Mission régionale d'autorité environnementale

**AVIS DÉLIBÉRÉ**  
**SUR LE PROJET DE CRÉATION**  
**DE GRANDS ABRIS DE PROTECTION MARAÎCHERS**  
**PAR LA SOCIÉTÉ CIVILE D'EXPLOITATION AGRICOLE (SCEA) LE TRAIT D'UNION**  
**SUR LA COMMUNE DE BOIS-DE-CÉNÉ (85)**

**n° PDL-2022-6326**

*Localisation du projet et de la commune de Bois-de-Céné – source dossier*

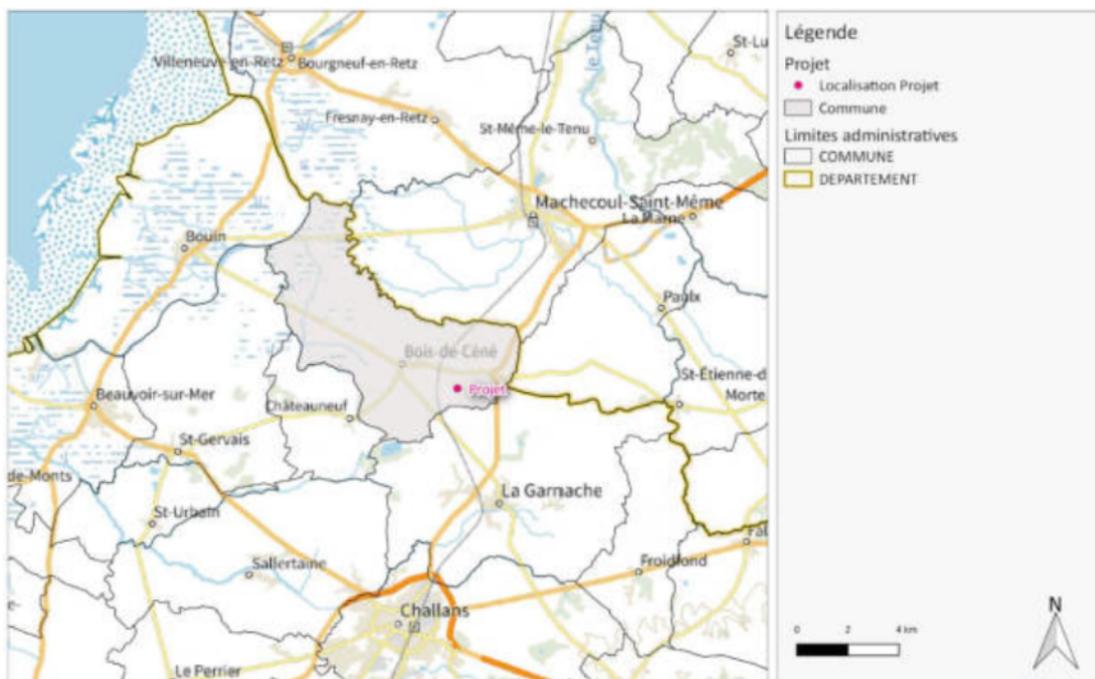
Le dossier ne présente pas le périmètre de cette surface agricole utile mais simplement la zone d'étude du projet (installations existantes et futures) qui concerne 50 hectares.

**Pour plus de clarté dans l'exposé du projet, la MRAe recommande de présenter le périmètre du projet en le situant par rapport à l'intégralité de la surface agricole utile exploitée par la société civile d'exploitation agricole (SCEA) Le Trait d'Union.**
